PROJET D'AMÉLIORATION DE LA  
ROUTE 132 DANS LA MUNICIPALITÉ  
D'ESCUMINAC

*Réponses aux  
questions du ministère  
de l'Environnement*

**Addenda à l'étude d'impact  
sur l'environnement**

Septembre 2004  
Q93693

TITRE : RIVIÈRE ESCUMINAC / PONT ROUTE 132  
Figure 1. Croquis de la section transversale du nouveau pont

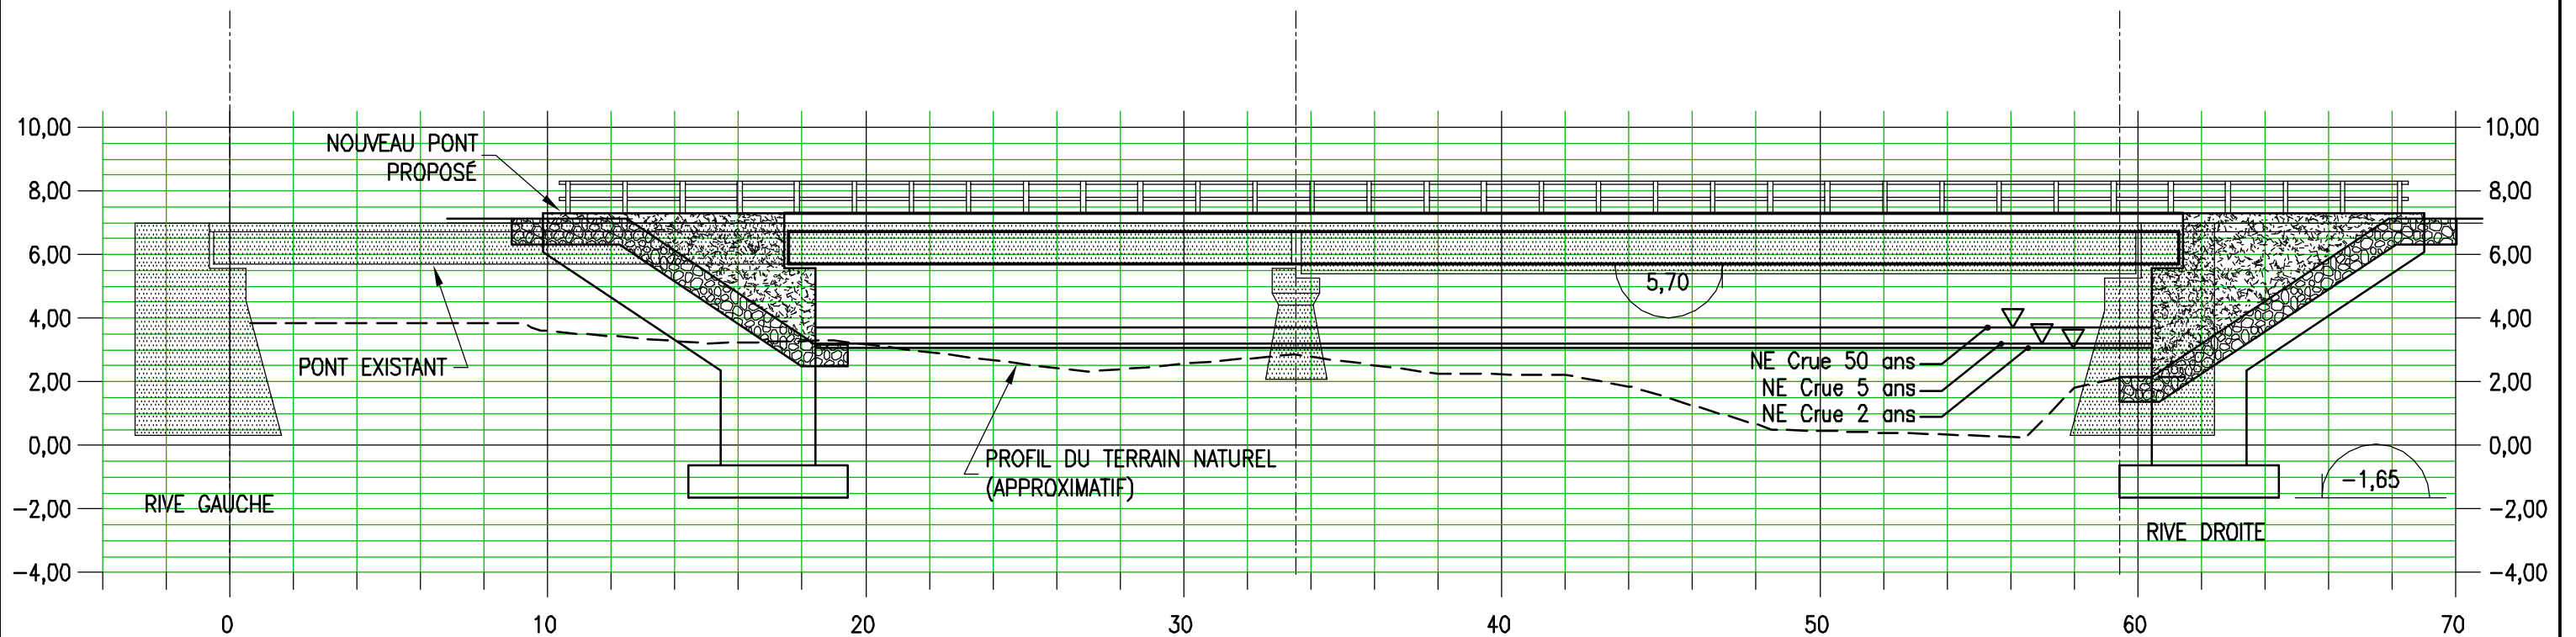
**QC 10 :**           **Joindre au rapport une coupe transversale localisant les culées, la ligne des hautes eaux et les niveaux atteints pour les débits considérés pour l'étude hydraulique.**

**QC 12 :**        **Afin de mieux comprendre comment le nouveau pont s'intégrera dans le milieu, présenter un schéma ou une simulation visuelle indiquant la localisation des structures et le positionnement de la ligne naturelle des hautes eaux de récurrence 2 ans.**

*Voir la figure 1 pour une coupe transversale et les photos de l'annexe 1 pour visualiser la limite de végétation riveraine, laquelle confirme que la limite de la ligne naturelle des hautes eaux (LNHE) est bien située aux environs de la semelle de la culée ouest et de celle de la pile centrale pour le pont actuel. Pour le nouveau pont, cette coupe illustre que la culée est toujours à l'extérieur de la LNHE malgré un déplacement de 8 m, alors que l'emprise de la culée ouest dans la LNHE sera diminuée. Par ailleurs, le niveau atteint par la crue de récurrence 50 ans est relativement bas, ce qui explique pourquoi l'étude hydraulique indique qu'il n'y a pas de rehaussement significatif (1 cm) du niveau de l'eau sous le pont malgré le rapprochement d'une des culées, ceci étant compensé par l'enlèvement de la pile et le recul de l'autre culée. Soulignons que ce croquis est approximatif, basé principalement sur les relevés bathymétriques ayant servi à la modélisation des niveaux avec le logiciel HEC-RAS et sur les résultats de la simulation. Des plans plus précis seront produits à la phase de réalisation des travaux.*

*Voir la réponse à la question QC 10 et la figure 1.*
